Rys. 21: Schemat ideowy stereofonicznego magnetofonu Hi-Fi typu MDS-412

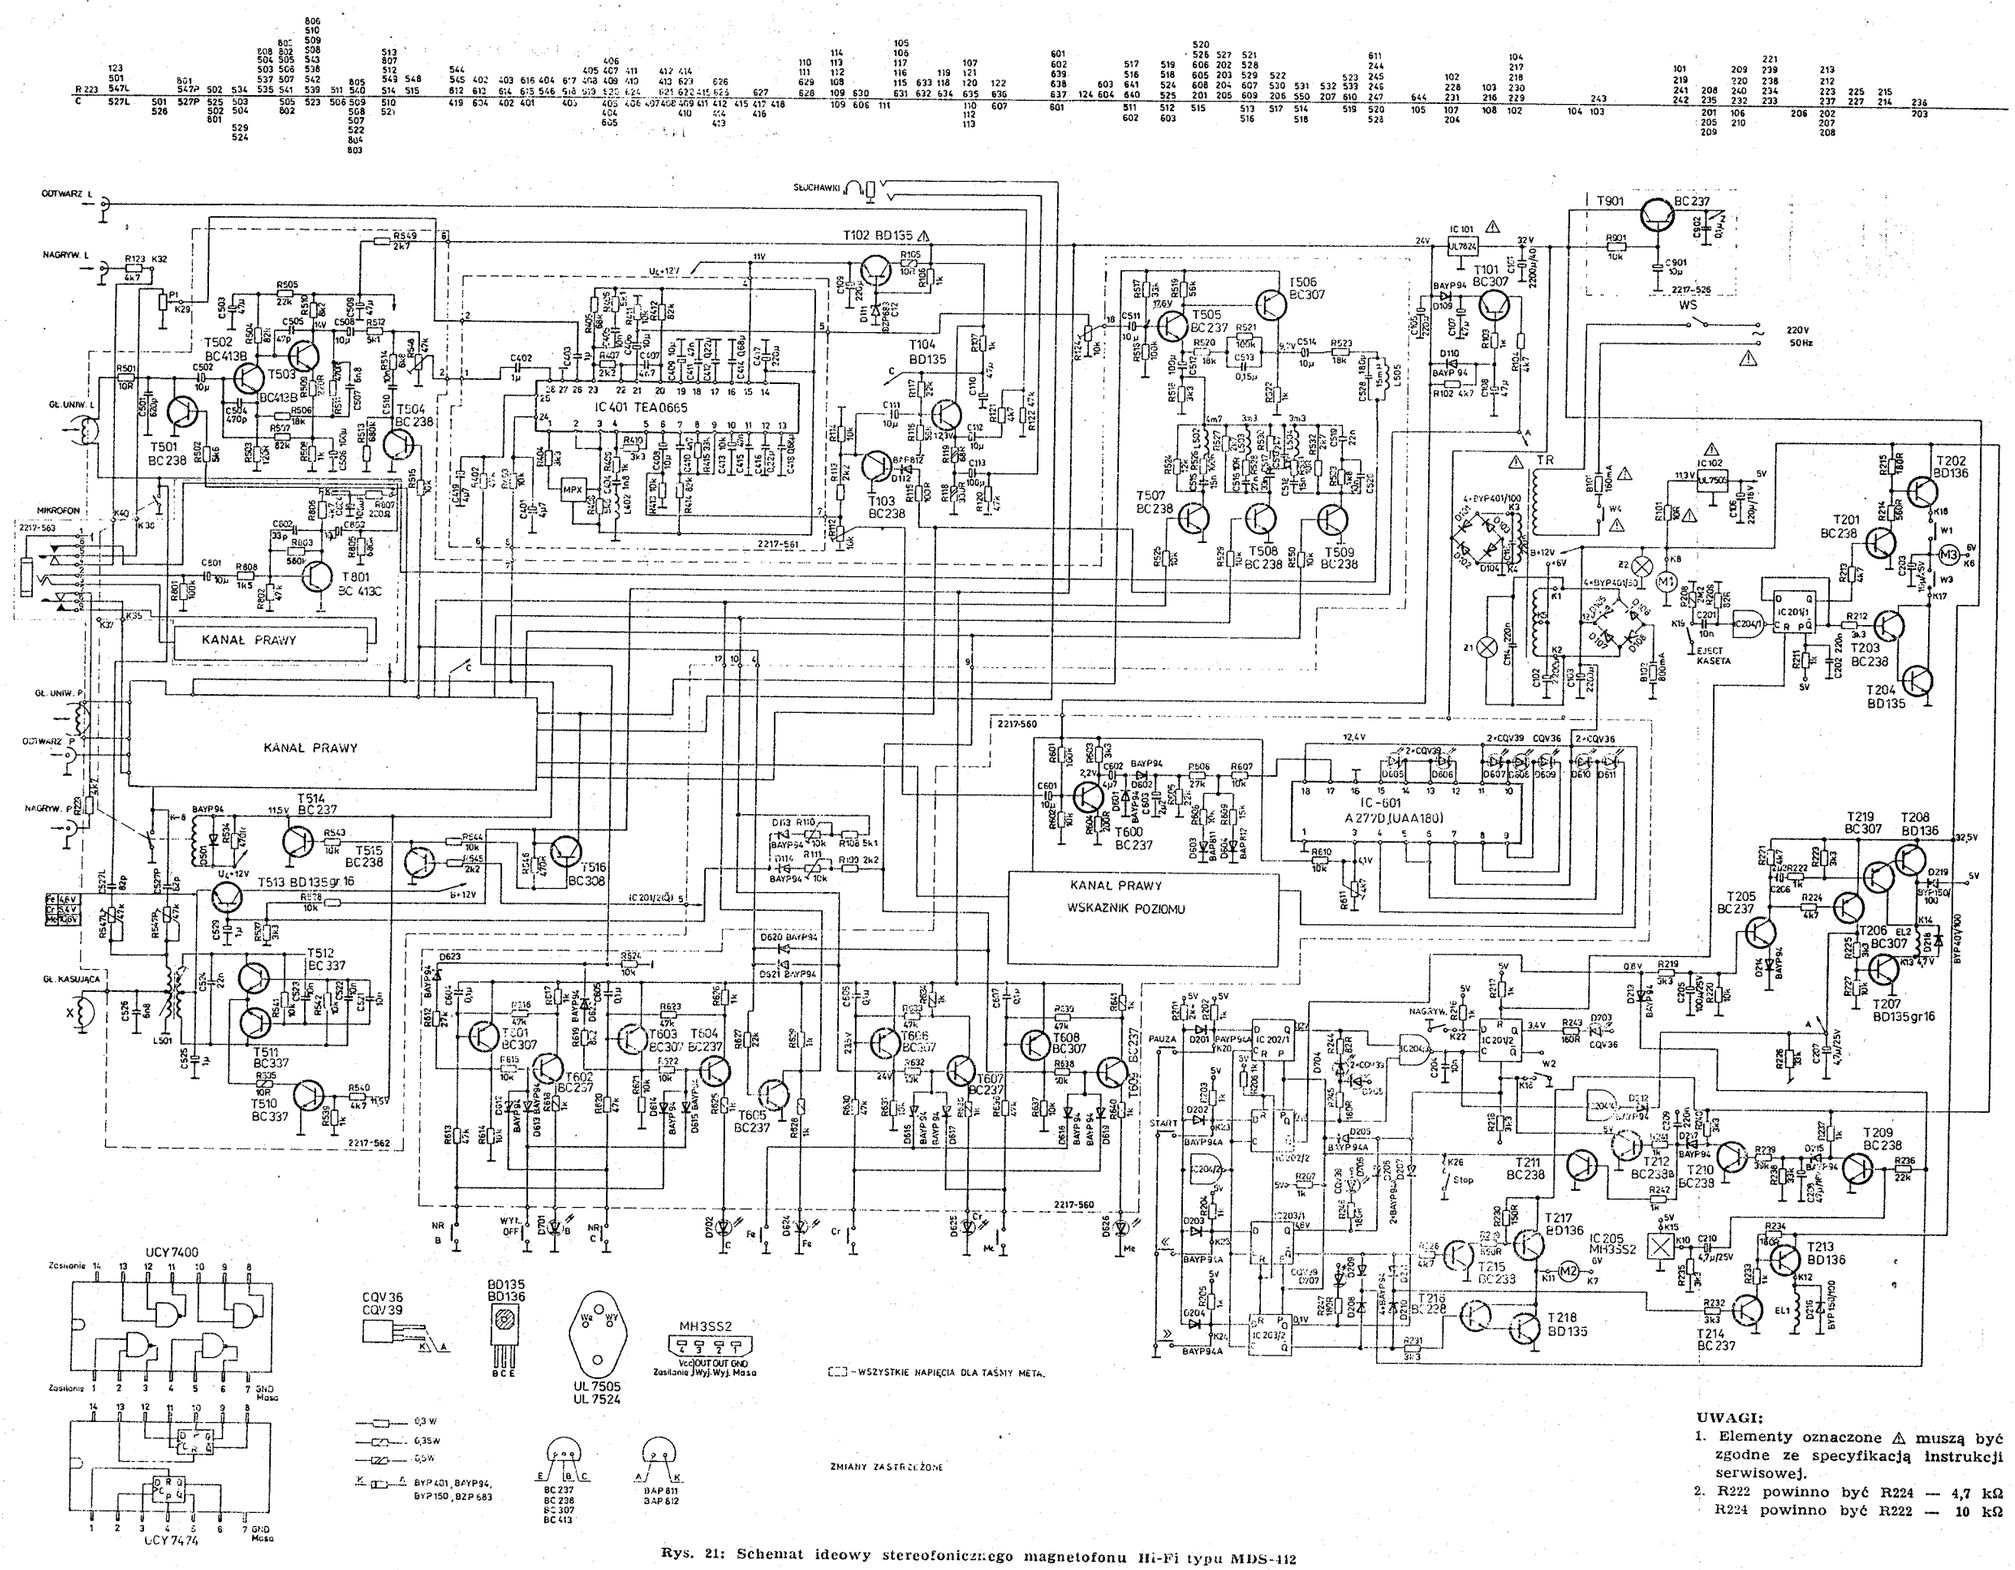
1. Elementy oznaczone ⚠ muszą być zgodne ze specyfikacją instrukcji serwisowej.
2. R222 powinno być R224 — 4,7 kΩ
   R224 powinno być R222 — 10 kΩ
